1.ª REVISÃO DO PLANO DIRETOR MUNICIPAL DE TÁBUA

1.ª Reunião Plenária da Comissão Consultiva

ATA

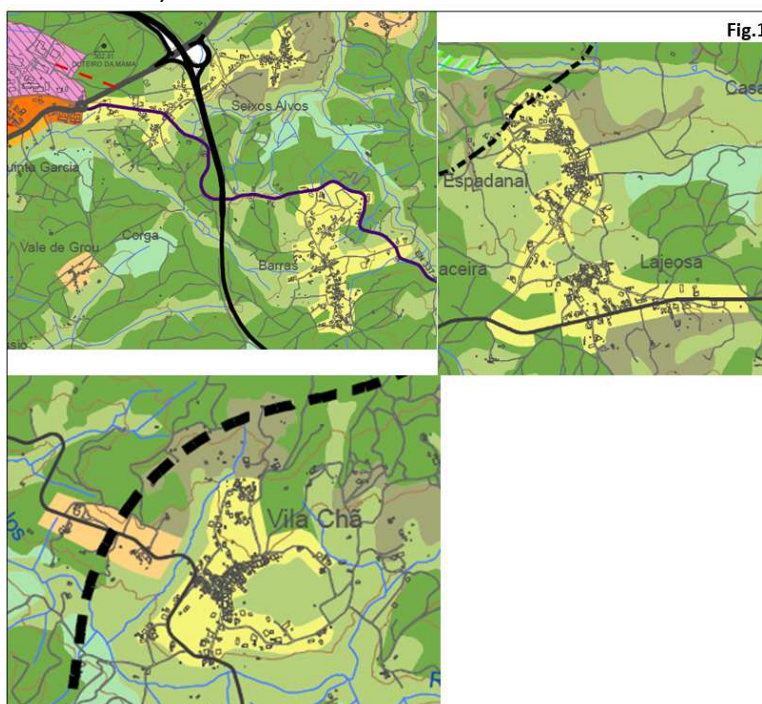
- Por outro lado, os “Pedidos de Exclusão da REN” apresentados pela CM, não permitem ainda uma pronúncia, conforme foi antes transmitido, o que se reflete também na análise das propostas de delimitação dos perímetros urbanos.

- Face ao exposto, o parecer desta CCDR sobre esta temática, só poderá ser emitido após a apresentação daqueles elementos para todos os aglomerados urbanos, em particular no que respeita ao cumprimento dos critérios cumulativos estabelecidos no n.º 3 artigo 7º do DR n.º 15/2015, de 19/08, designadamente: quais os equipamentos existentes, de que forma é assegurado o cumprimento do critério estabelecido na sua alínea d); quais as infraestruturas existentes, das elencadas na alínea c); que atividades geradoras de fluxos significativos de população, bens e informação existem neste aglomerado (cf. al. b).

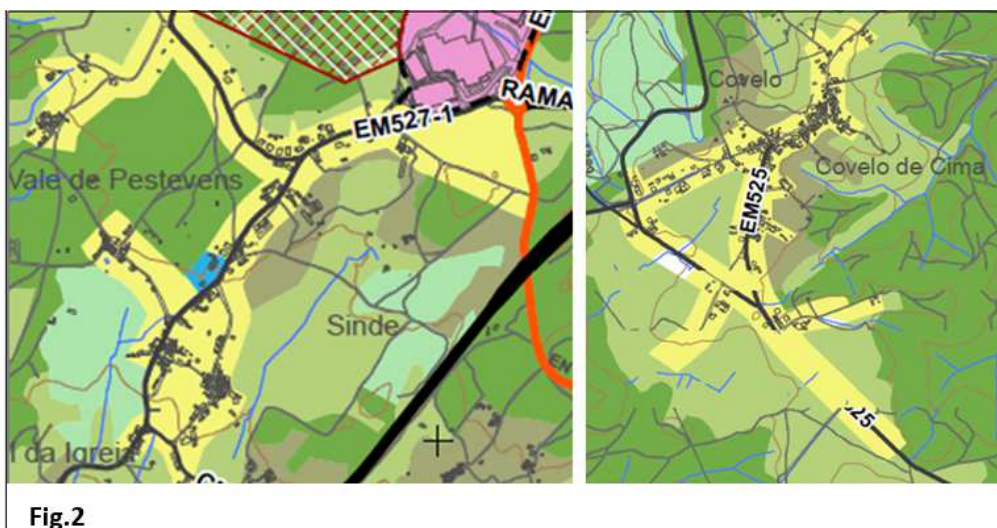
Face ao exposto, apresentam-se, a título de exemplo, as propostas que se seguem (todas as amarelas claras são UEBD?)

Ainda relativamente aos “Espaços urbanos de baixa densidade”, o Relatório de Fundamentação (pg. 164) nada refere quanto aos critérios estabelecidos para a sua delimitação, tendo em conta as orientações estabelecidas na proposta do PROT-Centro, aspeto que deve ser completado.
